**Datum** 08 maart 2019  
**Contactpersoon** Guust Jutte  
**T** 088-1348600  
**E** waterpolo@knzb.nl

T.a.v. Gemeente /exploitanten van zwembaden

## **Onderwerp** Aanpassingen waterpolo spelregels 2019

*Afbeelding speelveld waterpolo vanaf februari 2019 vastgesteld.*

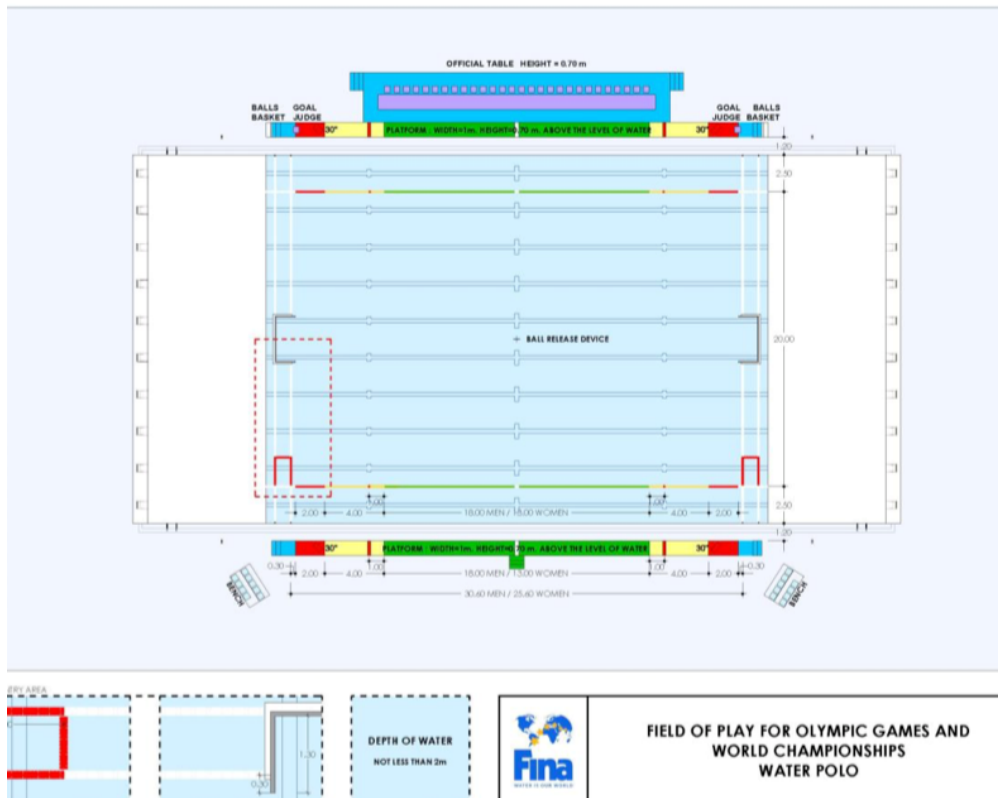
Er is als gevolg van de nieuwe regels ook een aanpassing nodig aan de belijning van het waterpoloveld.

Aan elk van de beide speelveldzijden moeten duidelijke merktekens zijn aangebracht om het volgende aan te duiden:

- witte merktekens: de doellijn en de middenlijn;
- rode merktekens: de 2-meterlijnen;
- **NIEUW** gele merktekens: de 6-meterlijnen. (was voorheen 5-meterlijn) (bijv. verlengen van de gele markeringslijn tot 6 meter en /of bijv. gele pion op 6 meter)
- **NIEUW** een rode markering (bijv. rode pion) dient geplaatst te worden op 5 meter van de doellijn om de afstand aan te geven vanwaar een strafworp dient te worden genomen.

De beide speelveldzijden moeten van de doellijn tot de 2-meterlijn rood zijn, van de 2-meterlijn tot de 6-meterlijn geel en van de 6-meterlijn tot de middenlijn groen. Wanneer de markeringslijn aangepast moet worden neem dan contact op met uw leverancier. Indien er gebruik wordt gemaakt van pionnen, dienen er 4 extra rode pionnen te worden aangeschaft.
